„Radlers Höhen und Tiefen in Friedrichshafen“

ADFC-Radtour, 27. Juni 2008

**Eine kritische Analyse der Baumaßnahme an der Äußeren
Ailinger Straße zwischen Kornblumenstraße und Wichernweg**

Bild 8: Planungsprinzip der Stadt Friedrichshafen: Radfahrstreifen auf der Fahrbahn und Mischverkehr im Kreisverkehr (Skizze aus FGSV-Merkblatt, Bild 35)

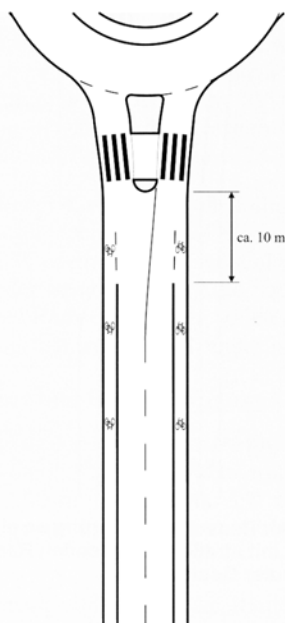
- Geradlinige Führung des Radverkehrs vor und nach den Kreisverkehren.
- Besserer Sichtkontakt zwischen Kfz- und Radverkehr bei Einmündungen sowie bei der Einfahrt in den Kreisverkehr (Bild 8).
- Vereinfachte Abbiegemöglichkeiten für den Radverkehr bei Einmündungen.
- Entmischung des Rad- und Fußverkehrs, Vermeidung von Konflikten.

Bild 9: Forderung des Regierungspräsidiums: Bordsteinradwege entlang der Fahrbahn und um den Kreisverkehr herum (Skizze aus FGSV-Merkblatt, Bild 37)

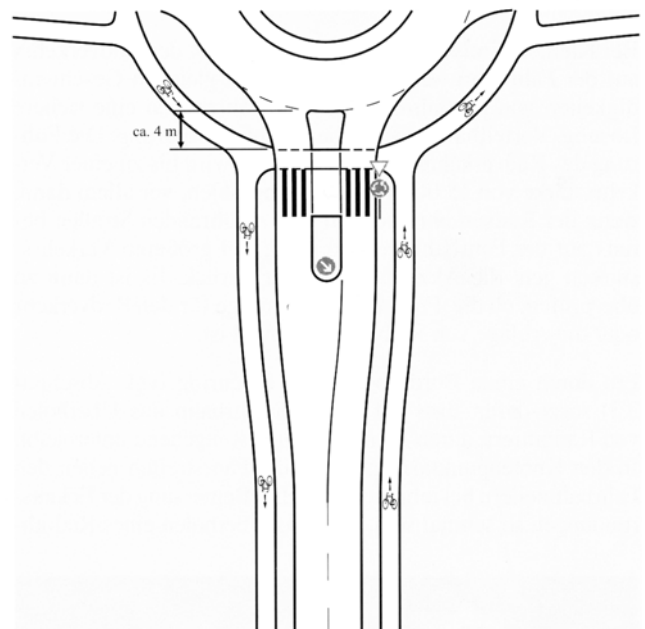
Vor allem die Forderung des Regierungspräsidiums, den Radverkehr auf Radwegen um die Kreisverkehre herumzuführen (Bild 9), ist praxisfern und hätte sowohl zur Missachtung der Verkehrsregeln durch Radfahrer als auch zur erhöhten Gefährdung bei der Querung der Kreisverkehrszufahrten geführt.

Bild 10: Ursprüngliche Planung der Stadt Friedrichshafen mit Radfahrstreifen und Mischverkehr im Kreisverkehr

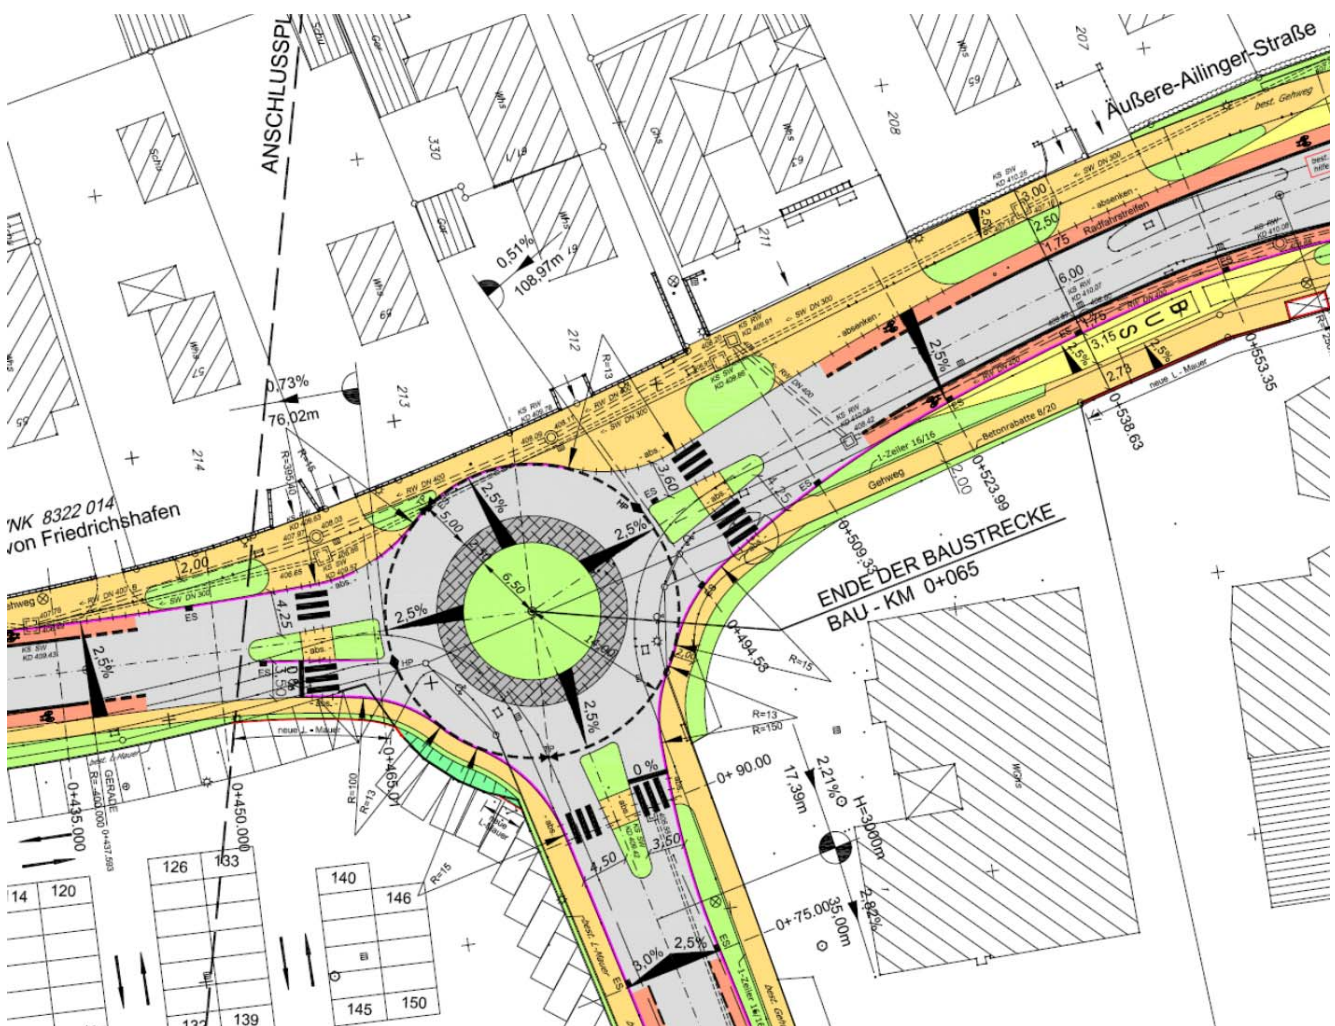
Der ADFC bedauert, dass die ursprüngliche Planung der Stadt Friedrichshafen (Bild 10) nicht umgesetzt werden konnte.
